Immissionsschutzrechtliches Verfahren Steinbruch Gundelsheim**Stellungnahme der Verwaltung zur Beteiligung im Rahmen des Genehmigungsantrags nach BImSchG****Sachstand:**

Planungsvorhaben „Erweiterung des Steinbruchs Gundelsheim“, bws Baden-Württembergische Steinbruchbetriebe GmbH & Co. KG

Stellungnahme im Rahmen des Genehmigungsantrags nach BImSchG

Anlage 2

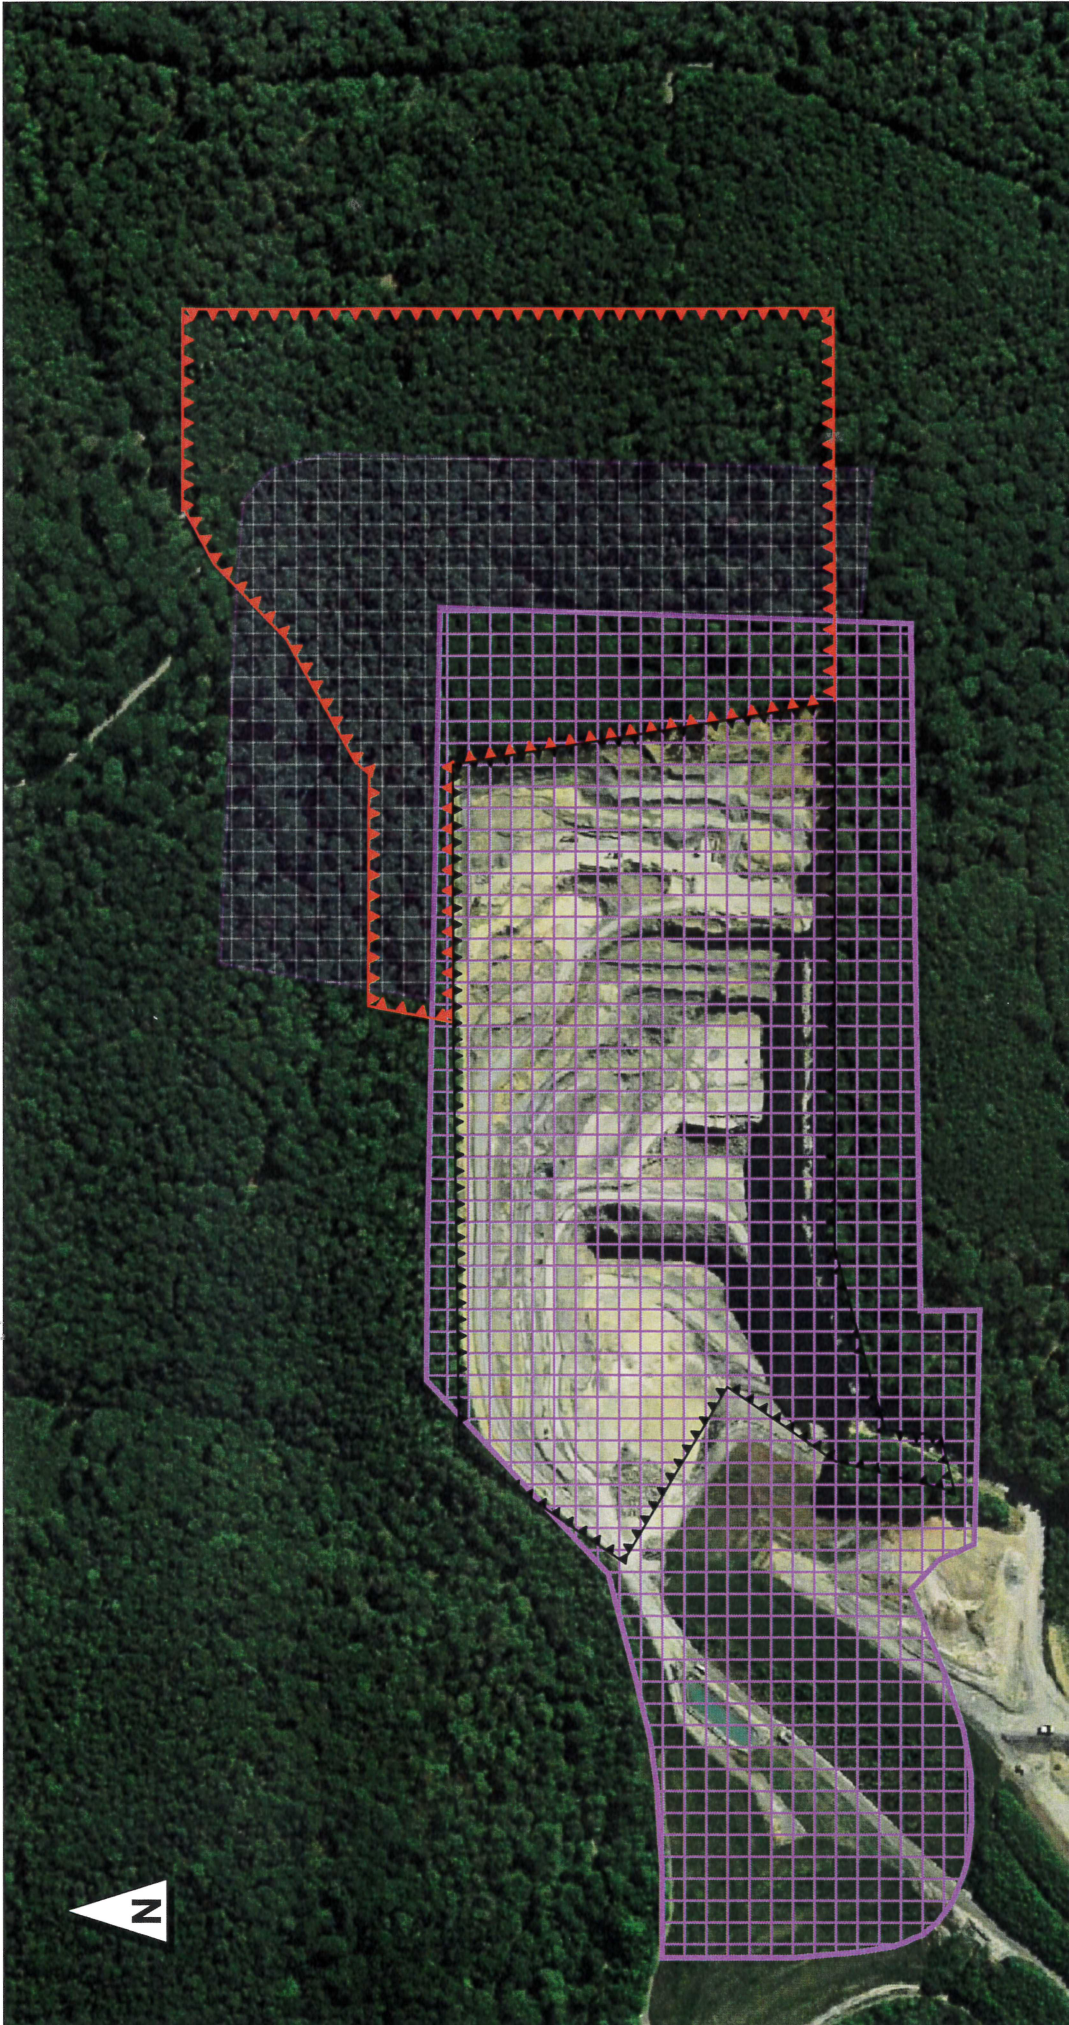
Die Planung zur Erweiterung des Steinbruchs Gundelsheim hat eine Größe von 9,7 ha. Laut Unterlagen liegen davon 1,8 ha im Vorranggebiet für den Abbau oberflächennaher Rohstoffe nach Plansatz 3.5.1 und 4,3 ha im Vorbehaltsgebiet zur Sicherung von Rohstoffen nach Plansatz 3.2.5. Etwa 3,6 ha liegen außerhalb dieser Festlegungen im Regionalen Grünzug nach Plansatz 3.1.1. Nicht in Anspruch genommen werden Teilflächen der regionalplanerischen Festlegungen; ein Teil des Vorranggebiets im südlichen Bereich des Steinbruchs wird aus abbautechnischen Gründen und ein Teil des Vorbehaltsgebiets im nordwestlichen Bereich aufgrund eines hochwertigen Waldbereichs nicht genutzt. In der Summe übersteigt die geplante Abbaufäche die regional festgelegte Fläche nicht.

Die Bündelung von Abbautätigkeiten an einem Standort halten wir für sinnvoll; sie entspricht zudem dem Plansatz 3.5 Gebiete für Rohstoffvorkommen. Es wird nachvollziehbar dargelegt, dass ein weiterer Abbau in den regionalplanerisch gesicherten Bereichen aus technischen bzw. naturschutzfachlichen Gesichtspunkten teilweise nicht möglich bzw. nicht sinnvoll ist. Wir sehen diesbezüglich die Voraussetzung für eine Ausnahme im Regionalen Grünzug als erfüllt an.

Zudem muss sichergestellt werden, dass die oben genannten Funktionen des Regionalen Grünzug „Neckartal nördlich Heilbronn“ nicht in Frage gestellt werden. Nach unserer Einschätzung sehen wir durch die Unterlagen einschließlich der verschiedenen Fachgutachten die Funktionen des Grünzugs als ausreichend geprüft an und nicht in Frage gestellt. Dies kommt allerdings in den Unterlagen nicht hinlänglich zum Ausdruck. Wir bitten daher um eine textliche Ergänzung mit Ausführungen zur Notwendigkeit der Alternativenprüfung mit Nennung der Funktionen des Regionalen Grünzugs in der raumordnerischen Vorprüfung des Vorhabens sowie um einen Verweis auf die Stelle, an der die Funktion in den Unterlagen behandelt wird.
